**Verslag huishoudelijke elektrische installatie op laagspanning en zeer lage spanning****Algemeen:**

Referentie: 011-20260928-01	Datum controle: 28/09/2026
Keurder: 011

Eigenaar: Onbekend	EAN-code: 541448820042433321
Adres installatie: Van Steenlandstraat 53 bus V1, 2100 - Antwerpen	Nummer teller(s): 1LGZ0469727844
Distributienetbeheerder installatie: Fluvius	
Datum uitvoering installatie:	☐ Vóór 01/10/1981 ☒ Tussen 01/10/1981 en 01/06/2020 ☐ Vanaf 01/06/2020
Type:	☒ Wooneenheid ☐ Niet-huishoudelijk ☐ PV ☐ Batterij ☐ Laadpaal

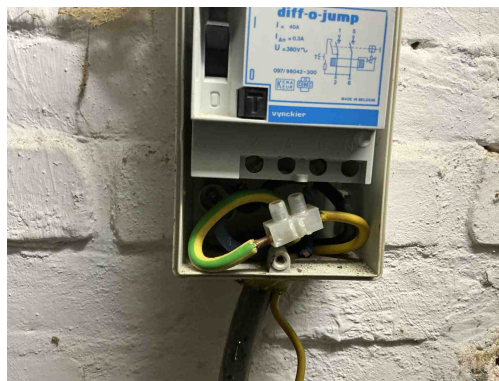
B17 - De voedingsspanning is niet op elk bord vermeld (Boek 1: 3.1.3.3).
Opmerking: Oa bord 1 en 2

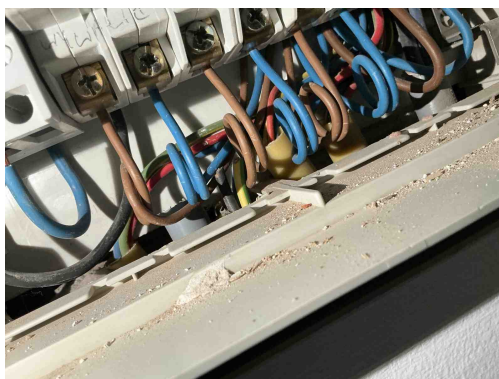
C35 - Er zijn doorverbindingen gemaakt met lusterklemmen; er kon niet aangetoond worden dat deze klemmen geschikt zijn voor de aanwezige spanning, stroom en draadsectie en dat ze "CE" zijn (Boek 1: 1.4.2.1.).

Opmerking: Oa bord 1

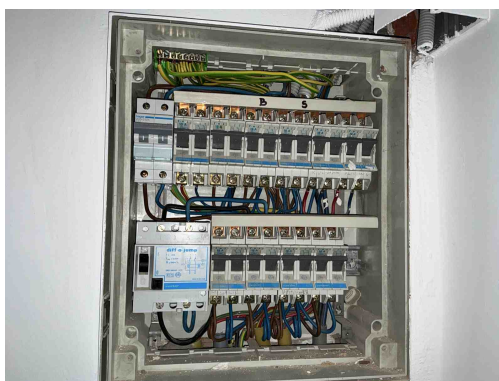
C28 - Niet gebruikte leidingen onder spanning zijn niet op een degelijke manier geïsoleerd of verwijderd (Boek 1: 4.2.1.1).
Opmerking: Oa bord 2
